Plein Binnengasthuisstraat ontwerpvoorstel Bewonersalternatief

Plein Binnengasthuisstraat aandachtspunten Bewonersalternatief

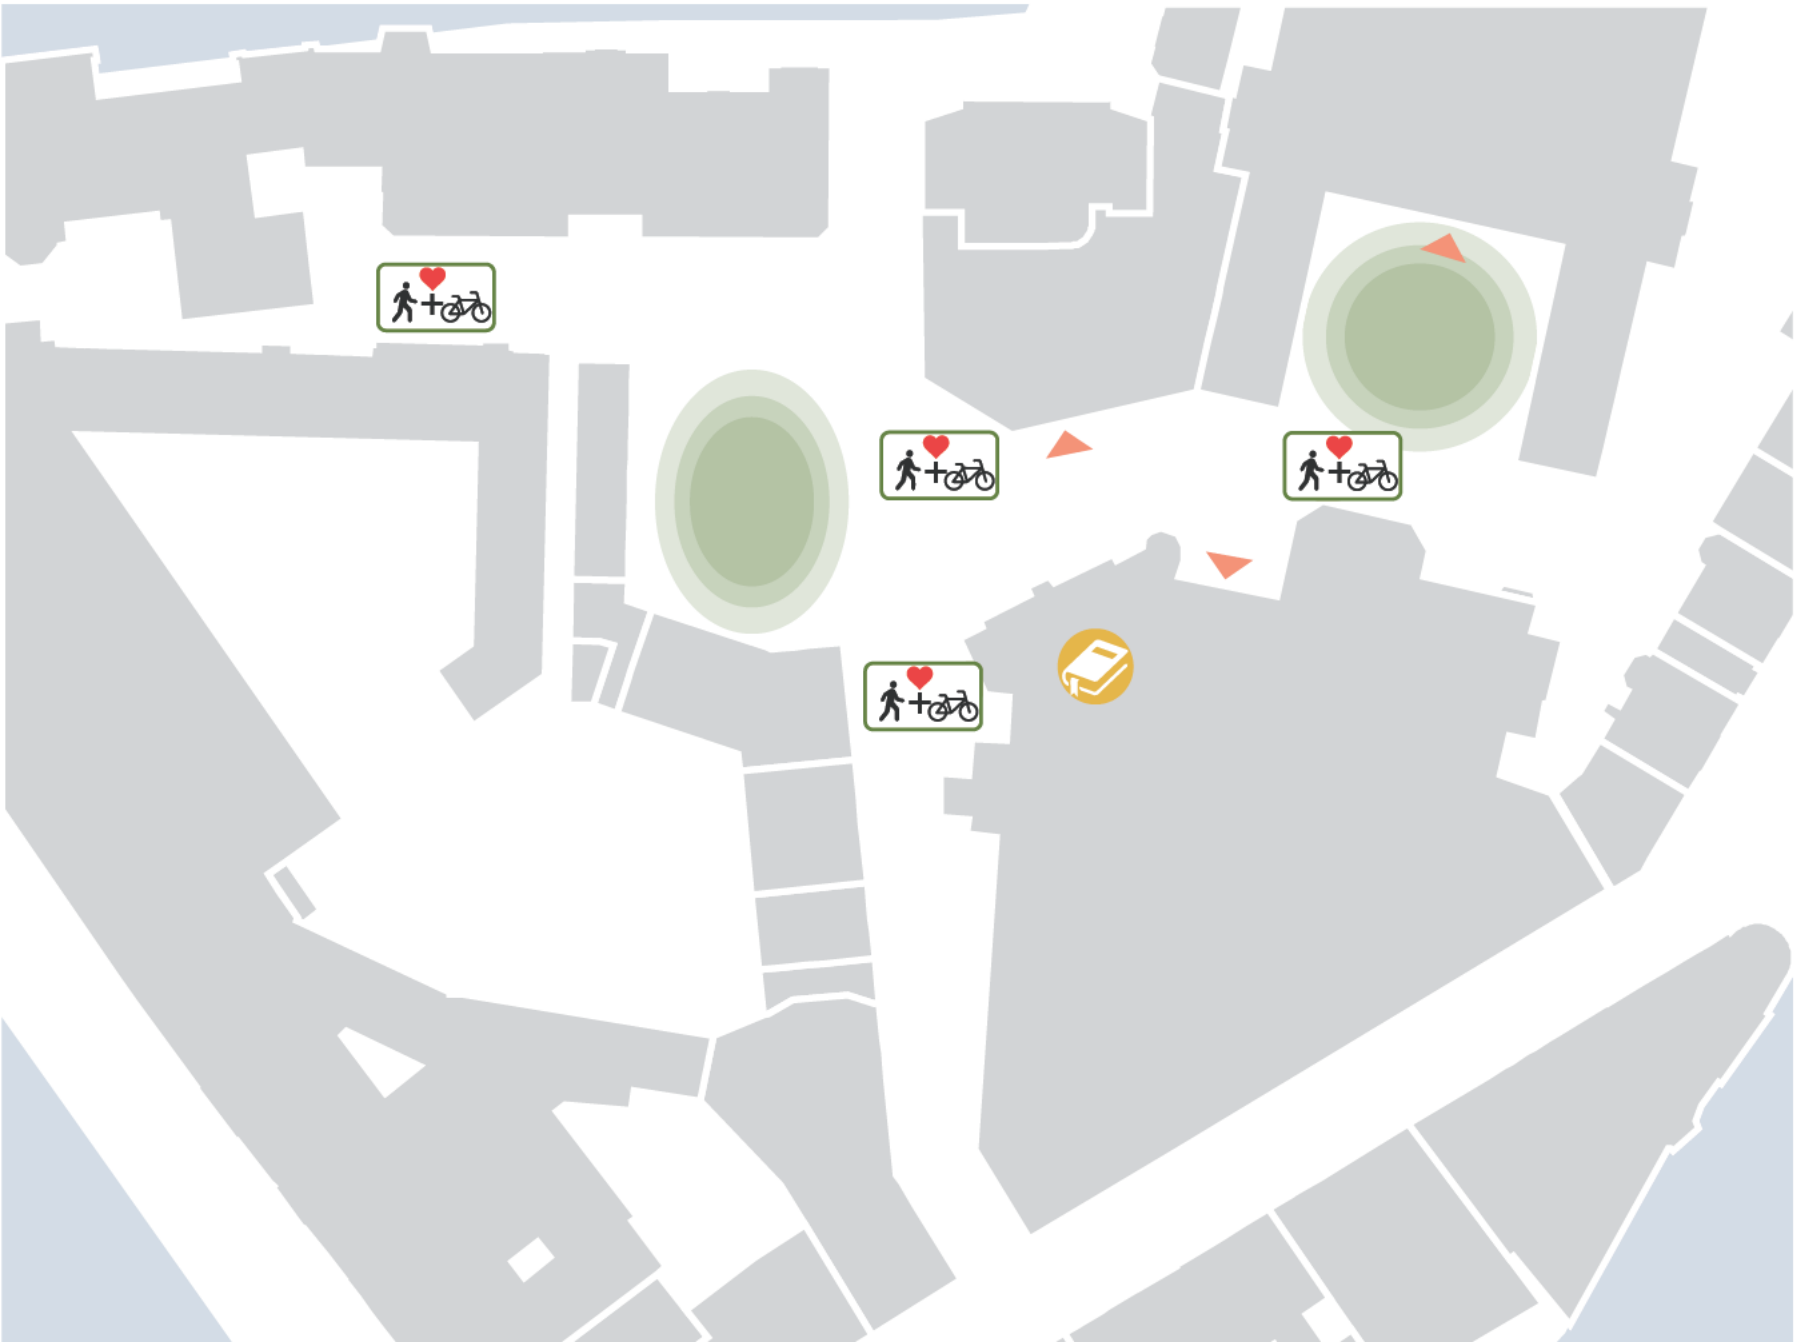
- Verdere aantasting van de historische structuur van het gebied (aaneenschakeling van poorten, pleinen, stegen en hoven)
- Geleiding van stromen bewoners en studenten/bezoekers blijft onduidelijk
- Aantasting van monumentale waarden van het gebouw van Van der Mey (BG3) en Leguyt (BG5)
- Beperking daglichttoetreding BG3, BG5 en de nieuwbouw
- Weinig functionaliteit/ profilering gebouwen UvA

V	Leefbaarheid en veiligheid
X	Identiteit
?	Toegankelijkheid
X	Historie en monumentaliteit
?	Bereikbaarheid en logistiek
V	Duurzaamheid en groen
